PROVINCIA DI BRINDISI

Settore Ambiente

OGGETTO: [ID_7400] Istanza per l'avvio del procedimento di Valutazione di Impatto Ambientale ai sensi dell'art.23 del D.Lgs.152/2006 relativa al progetto di realizzazione di un impianto fotovoltaico, denominato "La Teana" e delle relative opere di connessione alla RTN, con potenza complessiva pari a 26,03 MW da realizzarsi nei Comuni di Latiano (BR) e San Vito dei Normanni (BR). Proponente: TRINA SOLAR LOTO S.R.L.

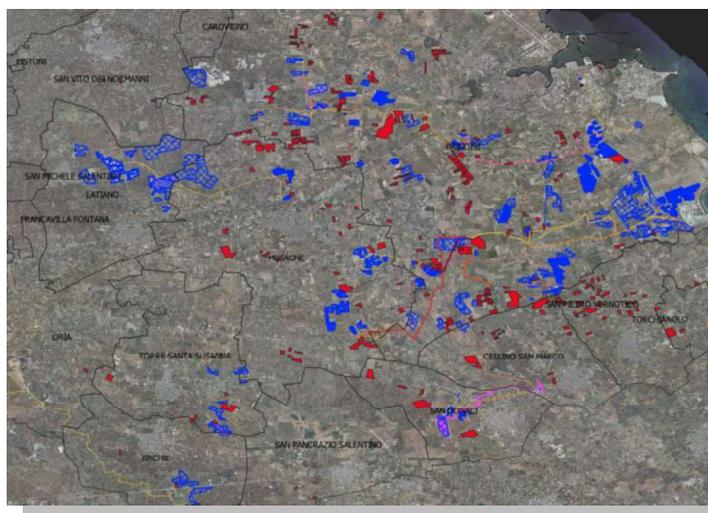
- il territorio della Provincia di Brindisi è interessato a far data dal 2019 da oltre n. 100 istanze volte alla realizzazione ed esercizio di impianti di produzione di energia elettrica da fonte rinnovabile, incluso agrivoltaico, su suolo agricolo;
- la potenza totale relativa a dette istanze nel complesso è pari a oltre 2000 MW per un'estensione areale complessiva pari a circa 2700 ha;
- gli impianti già installati (in rosso) e quelli per i quali è stata presentata istanza di autorizzazione (blue) risultano maggiormente e significativamente addensati nel Comune di Brindisi e nei Comuni ad esso limitrofi come si evince dalla rappresentazione cartografica a fianco riportata.
